APROBACION DE ENMIENDA(S)	RG-14-A-GCC
--	----------------------------------	--------------------

ENMIENDAS DEL N° 1 AL 2

OBJETO: “ADQUISICION E IMPLEMENTACION DEL SISTEMA DE MONITOREO Y CONTROL REMOTO DE VEINTISIETE (27) ESTACIONES DE REGASIFICACION (ESR)”

CODIGO: DRCO-CDL-GIPI-50-19 - PRIMERA CONVOCATORIA

3.- Instalación de Sistema Scada y Video Wall

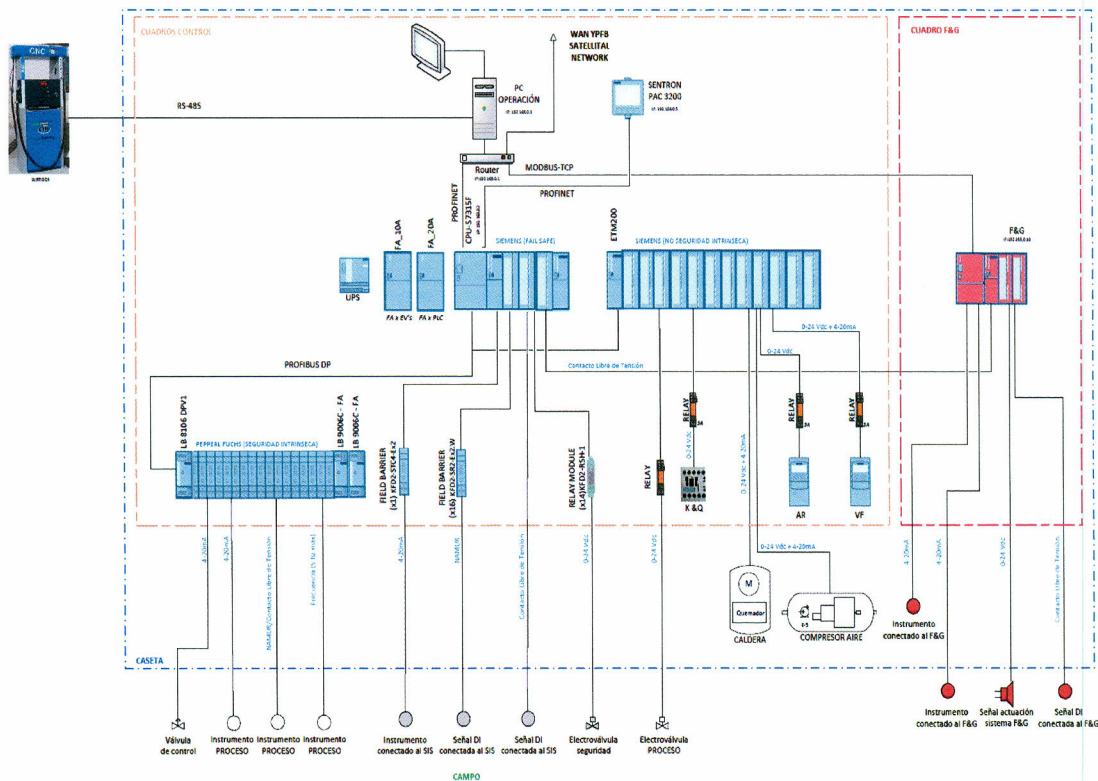
ENMIENDA N° 1 Se aclara en el título de CARACTERÍSTICAS TÉCNICAS DEL BIEN y en los numerales 3.- Instalación de Sistema Scada y VideoWall y 4.- Configuración en la Estaciones de Regasificación (ESR) de las especificaciones técnicas del DBC y formulario C-1
DICE:
CARACTERÍSTICAS TÉCNICAS DEL BIEN

3.- Instalación de Sistema Scada y VideoWall
Parsa la instalación del Sistema Scada y VideoWall en la Planta GNL Rio Grande ,el proponente deberá proveer la siguiente : ➤ Entre la Sala donde se encuentra los servidores (Edificio GNL) a la Sala de Control (Edificio Show Room) donde se instalará el Sistema Video Wall , se debe proveer una Fibra de 8 Hilos MultiModo de 300 metros como mínimo, además de los accesorios necesarios (Media Converter de 1GB, GBIC de 1GB tipo LC, Patch cord de Fibra LC, casset de fibra tipo LC, patchcord de red categoría 6a) la conexión de fibra debe estar certificado. ➤ La empresa proponente deberá realizar la instalación del sistema Scada y VideoWall, contemplando los accesorios e insumos adecuados y mano de obra necesarios, desde el tablero eléctrico hasta el punto de instalación. Debiendo considerarse la norma boliviana NB-777.

Para la instalación del Sistema Scada y Video Wall en la Planta GNL Rio Grande, el proponente deberá proveer los siguiente:

- Entre la Sala donde se encuentra los dos servidores (Edificio GNL) y la Sala de Control (Edificio GNL Primer Piso) donde se instalará el Sistema Video Wall, que tiene una distancia referencial de 50 metros, se debe proveer una Fibra de 8 Hilos MultiModo, además de los accesorios necesarios (Media Converter de 1GB, GBIC de 1GB tipo LC, Patch cord de Fibra LC, casset de fibra tipo LC, patchcord de red categoría 6a) la conexión de fibra debe estar certificado.
- La empresa proponente deberá realizar la instalación del sistema Scada y VideoWall, contemplando los accesorios e insumos adecuados y mano de obra necesarios, desde el tablero eléctrico hasta el punto de instalación. Debiendo considerarse la norma boliviana NB-777.
- Se debe realizar la configuración del Mikrotik existente en el Rack donde se encuentra los dos (2) Servidores.
